| <b>Title - Sujet</b><br>Reconstruct. Quai Rivière-au-Renard  |  |   |
| <b>Solicitation No. - N° de l'invitation</b><br>EE519-170179/A   |  | <b>Amendment No. - N° modif.</b><br>005                                   |

## AMENDMENT # 5

### 1) Amendment to drawing C03/09

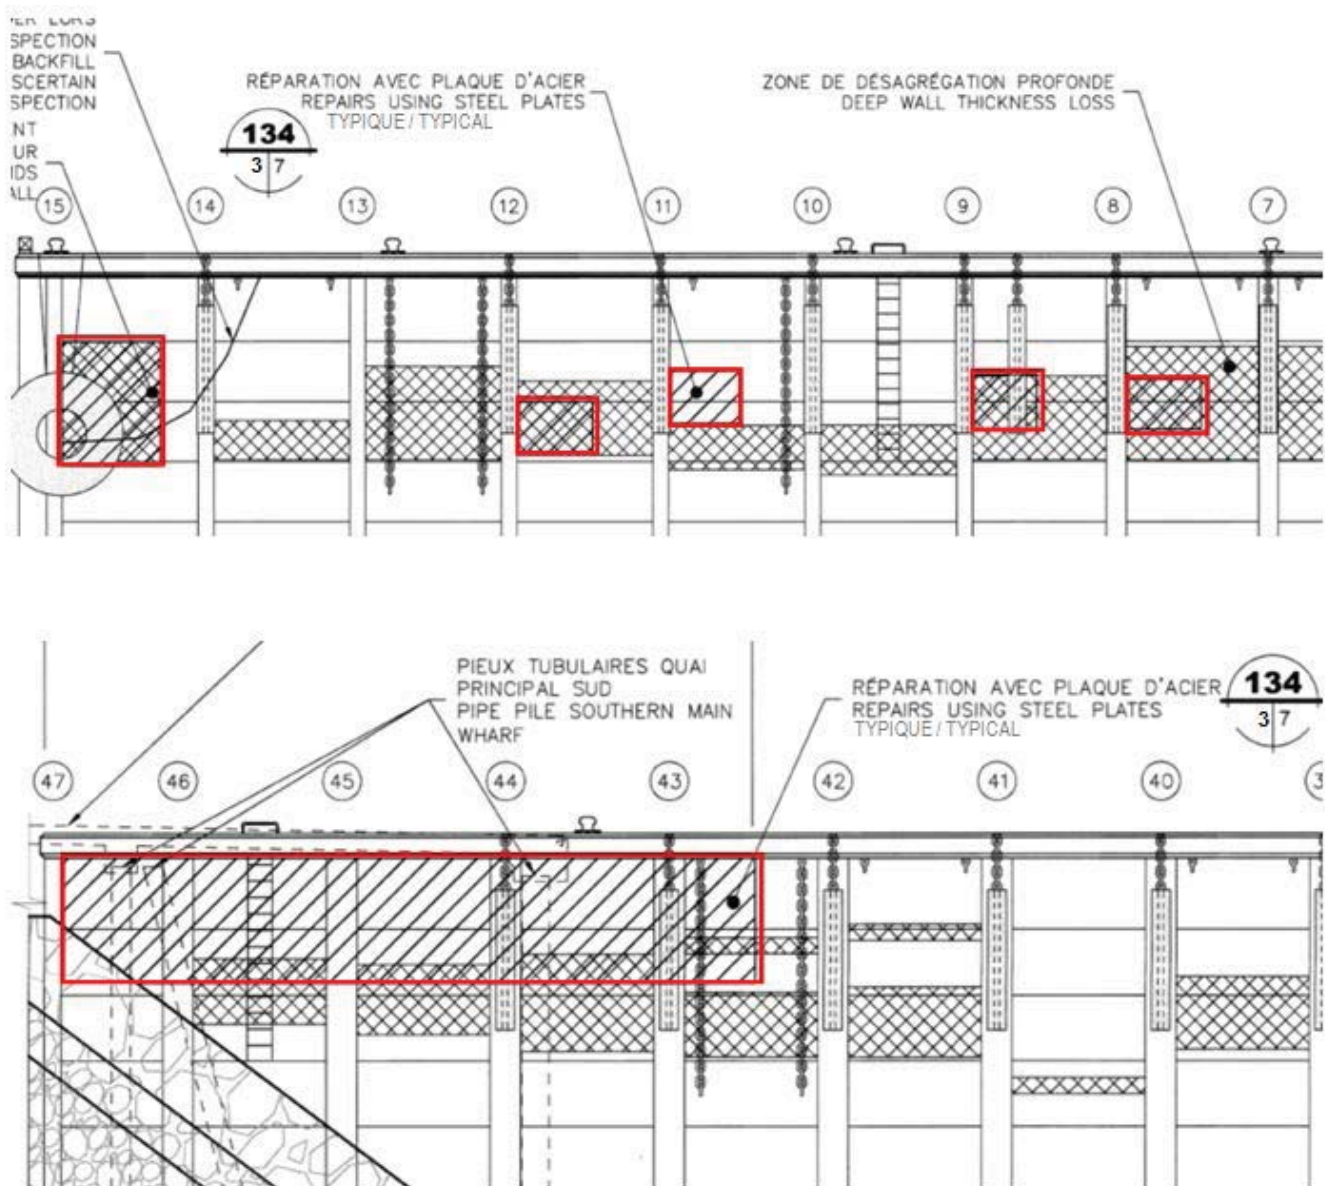
The reference at section 134, shown on sections 101 and 102 on drawing C03/09 is replaced by :

Cross sections 101 and 102 on drawing C03/09. Does the hatched area represent the repairs to be carried out on the Berlin wall ? And must they all be repaired with steel plates?

Repair by steel plates is required between axes 1 to 15 and between axes 42 to 47 as shown on the drawing C03/09 by the specific hatched area of repair's type. See the areas marked by a red square on the extract of the drawing C03/09 on next page.
